中国電力による神戸川再生推進会議への説明会について

潮発電所来島ダムの運用等に関するご意見への回答について

潮発電所来島ダムの運用等に関する追加質問への回答について

図1

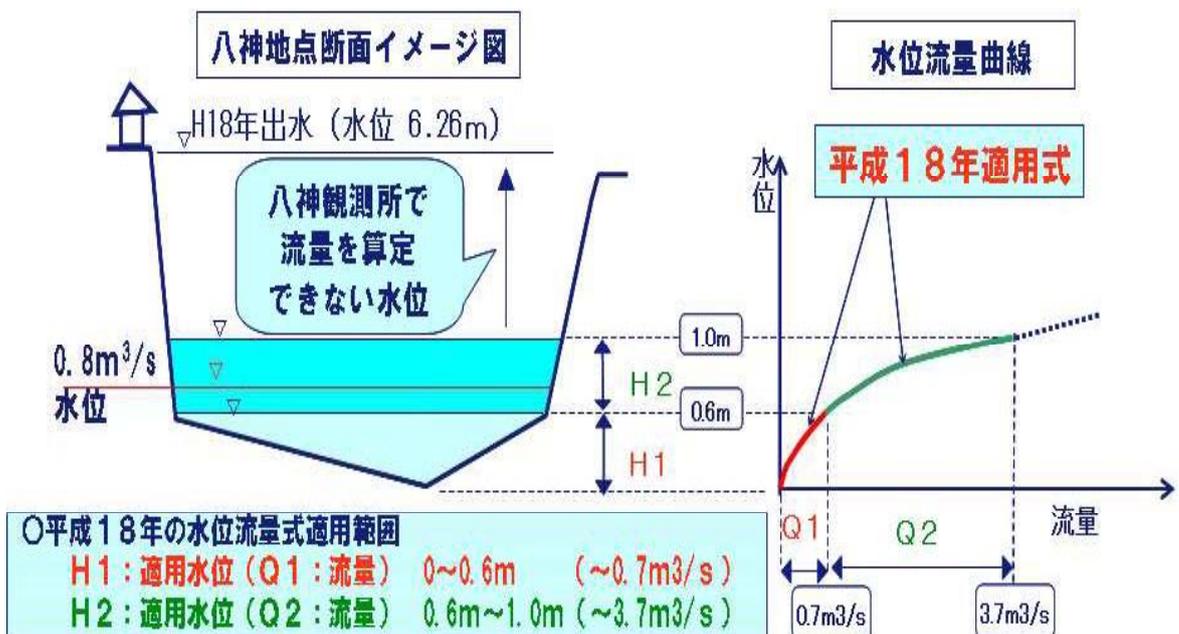
平成18年水害時における流量が、来島ダム洪水吐ゲートからの最大放流量478 m<sup>3</sup>/sより、直下流の八神流量観測所の流量が261 m<sup>3</sup>/sと少ない。流量データが信用できない。

図1. は、八神地点の河川断面のイメージ図と、水位流量曲線を示しています。河川の形状は、川底から岸に至るまで様々に変化しており、流量を算定するためには、その形状に応じた計算式が必要になります。

ご指摘の平成18年当時，八神観測所においては，河川の形状に応じて，川底から水深0.6m以下の部分（図1のH1）と，0.6mから1.0mの部分（図1のH2）の2つの算定式にもとづき，流量を計算していました。

例えば，水位1mの場合，流量は3.7m<sup>3</sup>/sです。

八神観測所では，前述のとおり，八神地点の流量0.8m<sup>3</sup>/sを確保するために，同地点の流量を把握する目的で設置したものであり，河川流量が少ない時の流量測定を目的としていますので，水位1mを超える部分の水位流量曲線は適用しておらず，この部分について正しい水量を算定することはできません。

したがって，回答書にも記載のとおり，八神観測所の観測データは，平成18年出水（水位6m超）のような高水位時に対応するものではなく，当社は，このデータをダム管理に用いておりません。

図2. 【貯水池の増減水量算定の考え方（増加の場合）】

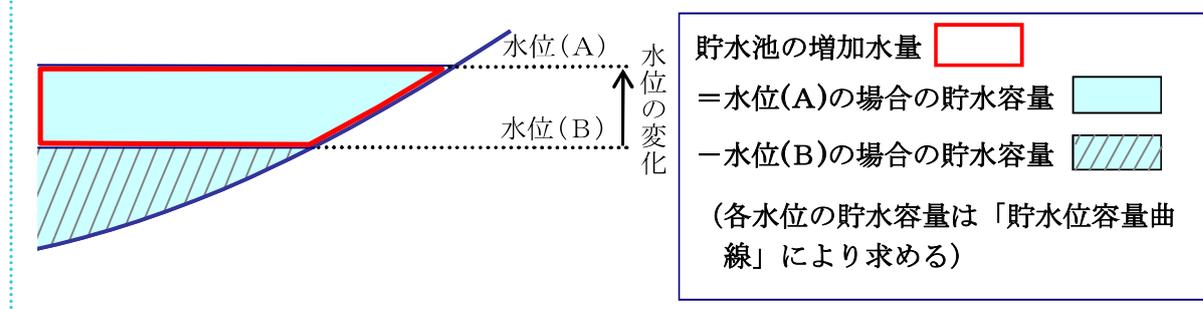
流入量の基本的な計算は貯水池の断面積に高さを乗じたもので計算されるものであり，57年経過して堆積や浸食により数百万 $\text{m}^3$ 変化しているのに，計算が変更されていなく，流入量そのものが信用できない。

貯水池への流入量は，「貯水池の増減水量」と「ダムからの放流量」の合算により算定します。この計算方法は，ダム操作規程に定めて河川管理者の承認を受けたものです。

流入量を算定するための「貯水池の増減水量」については，「貯水位容量曲線」を使用し，図2のとおり，単位時間当たりの貯水池の水位変動から，貯水池の増加（あるいは減少）した水量を算定します。

「貯水位容量曲線」とは，建設時に測量した貯水池の地形データをもとに各貯水池水位に相当する貯水容量が算出できるよう設定された計算式です。

【参考】昭和28年報告書の必要水量

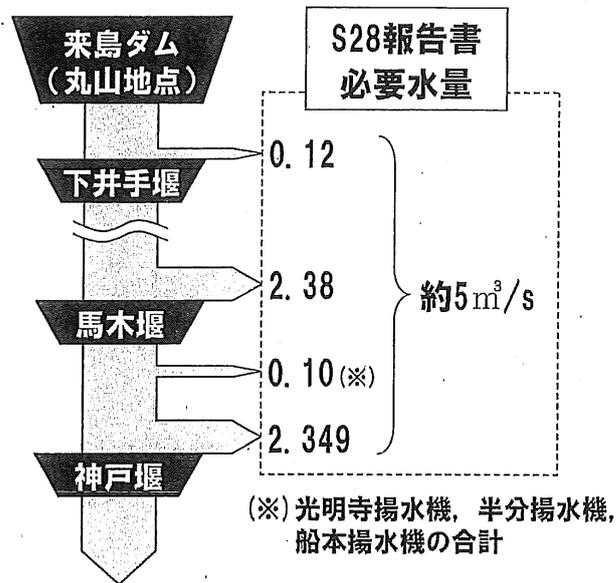
- ① 「かんがい期（自5月1日至9月15日）神戸堰においてかんがい所要水量（馬木堰上流で毎秒5トン）を下回る場合は，少なくとも堰堤地点（来島ダム）の自然流入量に一定の比率（20%）を加算し放流すること。」とある。
- ② また，昭和28年に島根県から「京都大学 豊原儀一博士」へ委託した「神戸川電源開発に伴う下流の農業用水についての検討」において馬木堰上流での計画所要水量が毎秒5トンと結論付けられ，覚書，命令書などに反映されている。
- ㉞ 中電として，農業水利の視点から，計画所要水量（馬木堰上流で毎秒5トン）を認識，理解していたのか。
- ㉟ 馬木堰で計画所要水量が不足したときに，知事からの放流命令以外に，来島ダムへの自然流入量に加算して下流へ自発的に流したことがあるか。
- ㊱ 昭和58年までの渇水年において，知事からの放流命令以外での具体的な放流実績はあるか。
- ㊲ 昭和42年，48年などの渇水年の計画所要水量に満たない流量不足日数は何日あるか。（馬木地点における建設省データをもとに）

昭和28年の京都大学 豊原儀一博士による「神戸川電源開発に伴う下流の農業用水についての検討」は，来島ダムの建設に伴う下流農業用水対策の検討ために，島根県からの委嘱を受けまとめられたと認識しています。

この報告では，来島ダムが所在する丸山から最下流の神戸堰の間で必要とする農業用水が合計 $5 \text{ m}^3/\text{s}$ であり，その内訳は下井手堰（八神）において $0.12 \text{ m}^3/\text{s}$ ，馬木堰において $2.38 \text{ m}^3/\text{s}$ ，馬木堰下流の揚水機取水量として $0.10 \text{ m}^3/\text{s}$ ，最下流の神戸堰において $2.349 \text{ m}^3/\text{s}$ であると記載されており，来島ダムの放水管理を厳密に行えば下流農業用水に支障を来たすことはなく，む

しる過去にも発生している干ばつに際しては、来島ダムの水を放流することができるとなどが述べられていると、認識しております。

【参考】中国地方の日負荷曲線の変化（イメージ図）

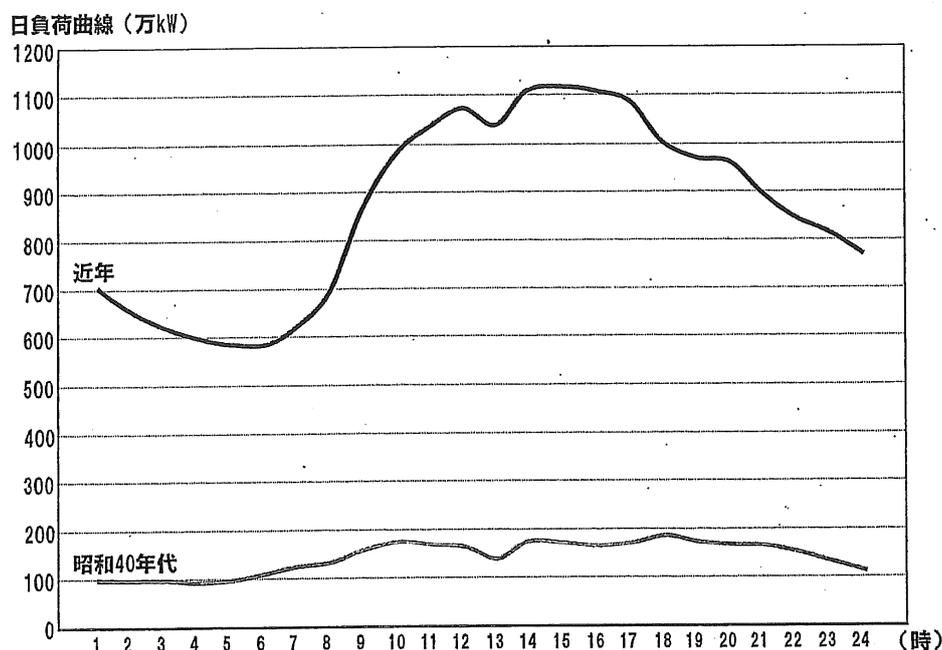
6.  $15 \text{ m}^3/\text{s}$  を超えて取水していたときは、本当に尖頭（負荷）時だったのか、「相当増加」の解釈は。

最大使用水量を超えて取水した際の日々の電力需要の状況については、35年以上前のことであり、記録が残っておらず、詳細は確認できませんでしたが、命令書第2条に記載された「尖頭負荷時」に対する運用については、当時の電力需要が年10～20%程度増加しておりましたことから、電力の需要が多く、電力需給が逼迫する時期に認められていたものと考えております。

なお、当時の需要は、現在のようにピークが明確でなく一日を通して比較的なだらかであったため、電力の需給が逼迫する状況下では、ほぼ終日ピーク発電が継続していた時期があったものと考えております。

また、命令書第2条に定める「相当増加使用することができる」場合の『相当増加』の程度については、命令書に具体的な定めはありませんが、発電出力を増加させるのに応じた取水量の増加と解釈しております。

【参考】平成18年のダム操作状況

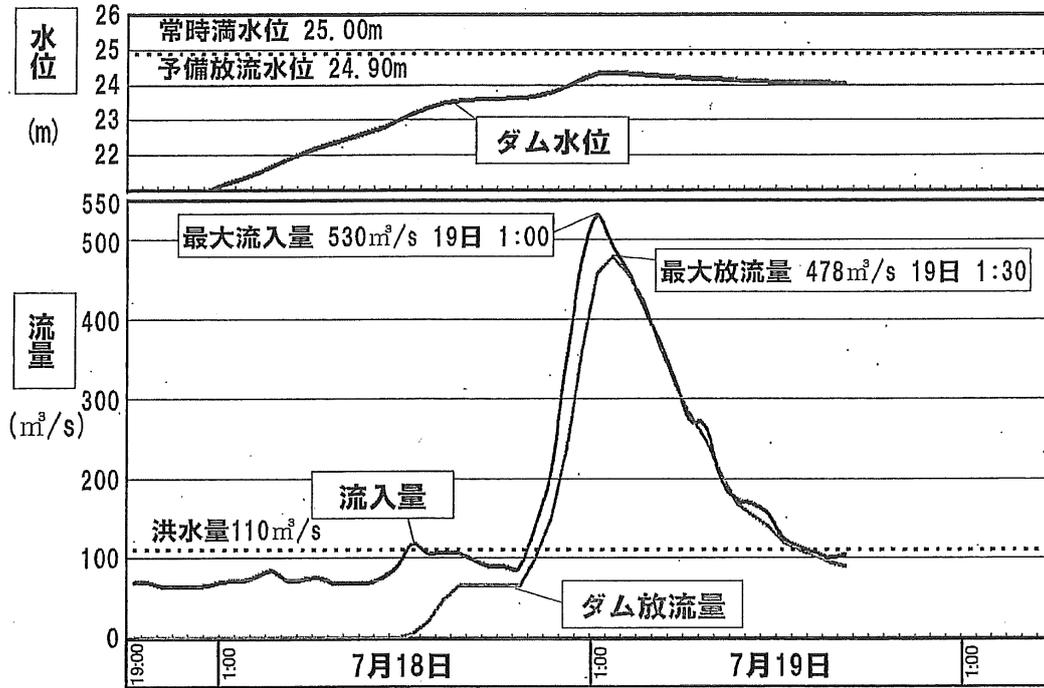
10. 水害時（昭和39年、40年、47年、50年、58年、平成9年、18年）のデータを見ると、中電が水位25mで運用し、一気に放流したことで水害が起きている。なぜ、25mで運用していたのか。適切な運用だったのか。

放流操作は、河川管理者の承認を得た操作規程にもとづき実施しており、適切な運用であったと考えています。

操作規程は、河川法の改正等にあわせその都度改正しておりますが、いずれも下流の被害防止などの基本的な考えにもとづき、放流時は下流の流量を急激に増やさないことや、洪水時の放流はダムへの流入量相当とすることなどを定めており、こ

れを逸脱して一気に放流したり、流入量を超えた放流操作を行うことはありません。

改めてご指摘の年（昭和39年、40年、47年、50年、58年、平成9年、18年）の放流操作を確認しましたが、それぞれの年の出水前の水位は25mに達するような運用はしていないことを確認しました。

また、放流開始時の水位については、昭和39年および40年は予備放流水位の規定がなかったこともあり、水位25m以下の比較的高い水位で放流を行っている場合もみられますが、昭和44年に制定した操作規程では、予備放流水位を規定し、来島ダムの洪水量である $110\text{ m}^3/\text{s}$ 以上の流入がある前に、当該水位を超えている時は当該水位まで水位を低下させる操作などを定めており、それ以降については、予備放流水位以下で洪水量を迎えており、いずれも操作規程からの逸脱はありませんでした。

なお、平成18年7月の出水による流入量および放流量は、過去最大を記録しましたが、その際の来島ダムの操作については島根県が設置された学識経験者や行政関係機関等で構成する『来島ダム洪水時操作等検討委員会』により、放流の際の関係機関への通知、放流の際のサイレン・巡回警報車等による周知、放流開始時の放流の増加量、流入量を上回る放流の有無等について検証を受け、操作規程にもとづいた措置が行われたことが確認されています。
